Modulo per la presentazione delle osservazioni per i piani/programmi/progetti sottoposti a procedimenti di valutazione ambientale di competenza statale

Autostrada A31 Valdastico nord

A31 VALDASTICO NORD

Analisi ed osservazioni delle comunità locali, dei Comitati e dei Cittadini

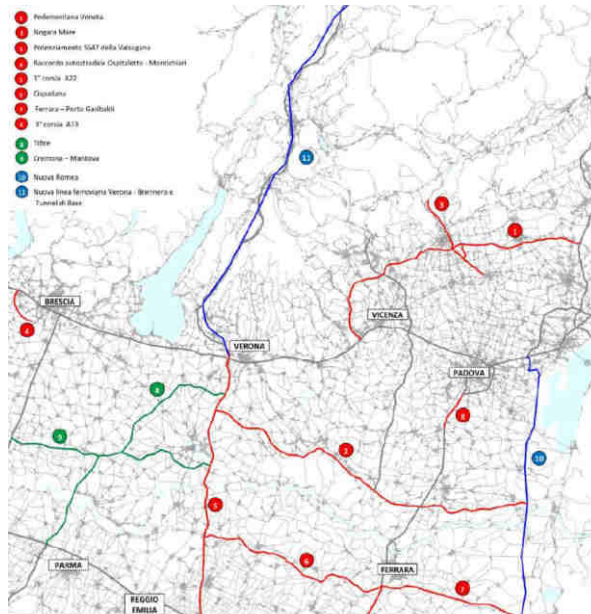
Rileviamo infine come l'insieme delle tratte ferroviarie, stradali ed autostradali in progetto (vedasi immagine a seguire) comporti una **costante adduzione di traffico verso l'asse del Brennero**, asse che ha comunque una capacità finita; le proposte di "terza corsia" e "terza corsia mobile" sulla A22 (che arrivano però fino al massimo a Bolzano) non risolvono il problema dello "sbocco a nord" stante **le limitazioni orografico/fisiche** che il tratto da Bolzano in poi comporta; l'asse del Brennero è già ora vicino al livello di saturazione, ed addurvi ulteriore traffico potrebbe portare ad una congestione con gravi conseguenze anche sui livelli di inquinamento e sulla qualità della vita dei cittadini.

Figura 3: Precipitazioni annuali medie del Veneto nel periodo 1950-2010 (fonte ARPAV, 2011)

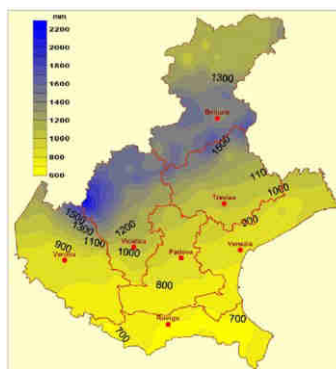
L'area oggetto dei lavori è una delle zone a più alta piovosità del Veneto, e costituisce un importante bacino di raccolta/ricarica delle falde acquifere di pianura il cui meccanismo di funzionamento è ancora sostanzialmente ignoto, che NON possiamo permetterci di porre a rischio.

Figura 8 Zona di attenzione 0240133600 della Marogna

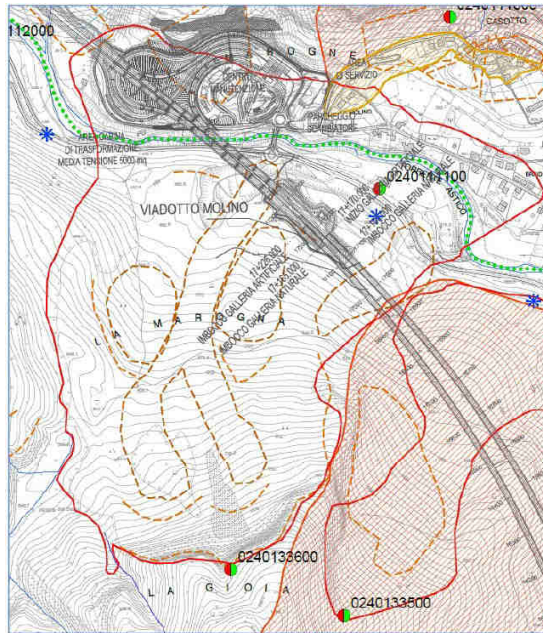
Per quanto riguarda la zona di "Frana Marogna", sita esattamente sopra il punto di sbocco della galleria "San Pietro" e lo svincolo "Valle dell'Astico" a Pedemonte, negli elaborati aggiuntivi presenti nella ri-pubblicazione del progetto risultano 2 relazioni tecniche, che consigliano di adottare rilevati, opere di difesa e in pratica la ri-modellazione del fianco della montagna, confermando in definitiva le osservazioni dei cittadini e dei tecnici (vedasi relazione geologica del prof. Zampieri dell'Università di Padova, che evidenzia la possibilità di distacco di una frana nell'ordine di milioni di metri cubi) nel segnalare una zona di pericolo.

Si chiede pertanto che vengano effettuati seri ed approfonditi studi, da parte delle Istituzioni e degli Enti preposti, per determinare quale sia l'effettiva caratterizzazione della zona di "Frana Marogna" e della zona "La Gioia", dato che non è possibile lasciare che sia un privato, per quanto autorevole, a determinare il profilo di rischio di tale area.

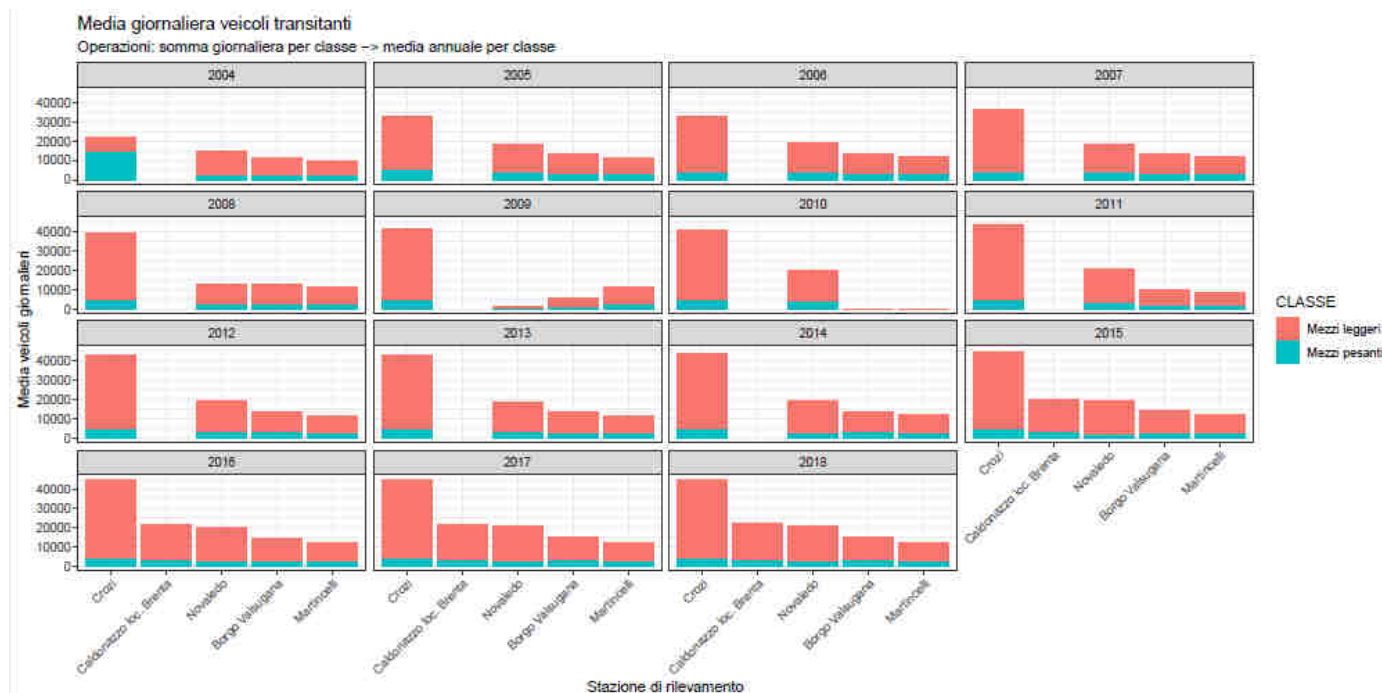
Si rileva che il tracciato 6 (Nuova Ferrovia del Brennero) secondo questo "progetto" attraverserebbe in pieno "l'Area a tutela totale" in Trentino, che le "chicane" previste cercano invece di evitare come tracciato autostradale.

Figura 3: Precipitazioni annuali medie del Veneto nel periodo 1951-2010 (fonte ARMM, 2011)

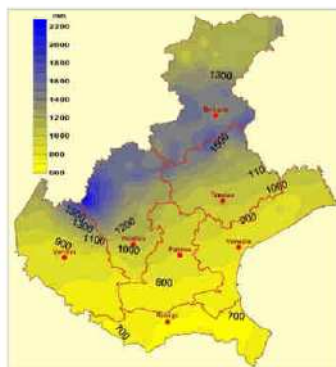
L'area oggetto dei lavori è una delle zone a più alta piovosità del Veneto, e costituisce un importante bacino di raccolta/ricarica delle falde acquifere di pianura il cui meccanismo di funzionamento è ancora sostanzialmente ignoto, che NON possiamo permetterci di porre a rischio.

Figura 8 Zona di attenzione 0240133600 della Marogna

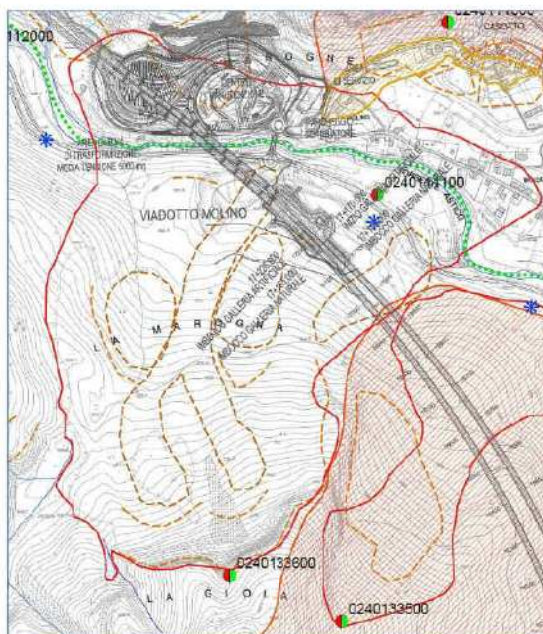
Si chiede pertanto che vengano effettuati seri ed approfonditi studi, da parte delle Istituzioni e degli Enti preposti, per determinare quale sia l'effettiva caratterizzazione della zona di "Frana Marogna" e della zona "La Gioia", dato che non è possibile lasciare che sia un privato, per quanto autorevole, a determinare il profilo di rischio di tale area.
